改善箇所説明図

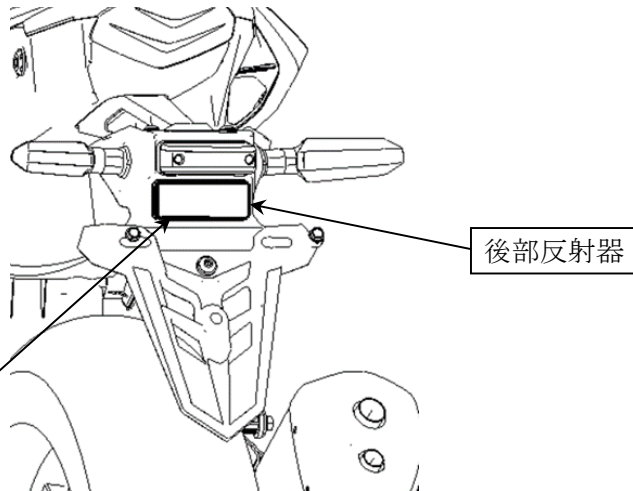
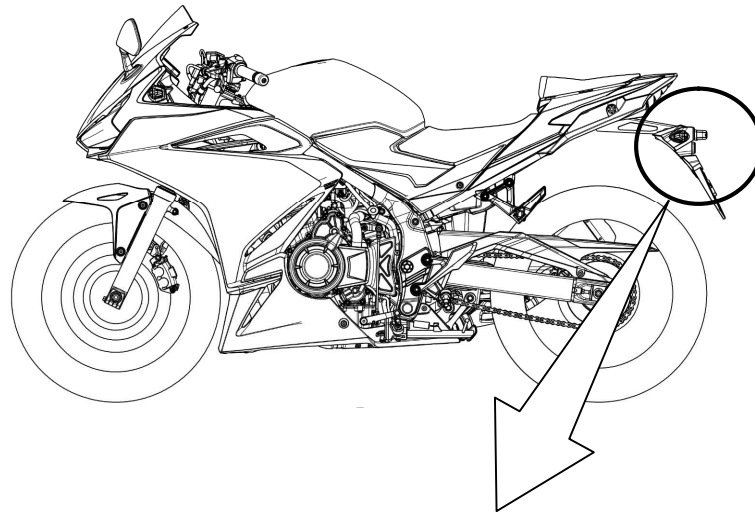
基準不適合発生箇所

後部反射器において、反射器を成型する条件管理が不適切なため、反射器内部の表面が正しく成型されていないものがある。そのため、反射光が散乱して保安基準第38条（後部反射器の基準）に適合しないおそれがある。

改善の内容

全車両、後部反射器を良品と交換する。

注： は交換部品を示す。

識別：車台番号打刻部付近に白色の識別ラベルを貼付する。
